ORD. N° : 3311  
ANT. : PROYECTO ESPECIALIDADES PUNTA ANGAMOS, ANTOFAGASTA.  
MAT. : ENVÍA OBSERVACIONES A PROYECTO ESPECIALIDADES PUNTA ANGAMOS, ANTOFAGASTA.  
ADJ. :

En relación con el proyecto de rotura y reposición de pavimentación mencionado en el antecedente, comunico a usted las siguientes observaciones:

## **A. PAVIMENTO PLAZA PUNTA ANGAMOS.**

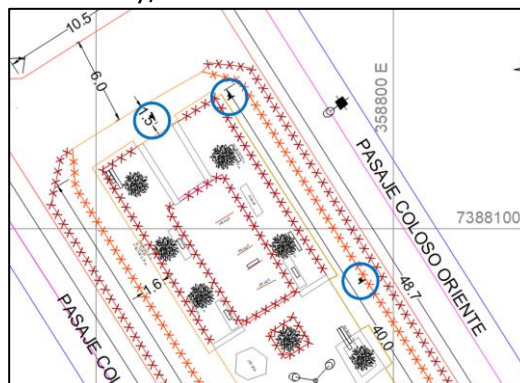
2.1. No entrega SST para Plaza Punta Angamos.
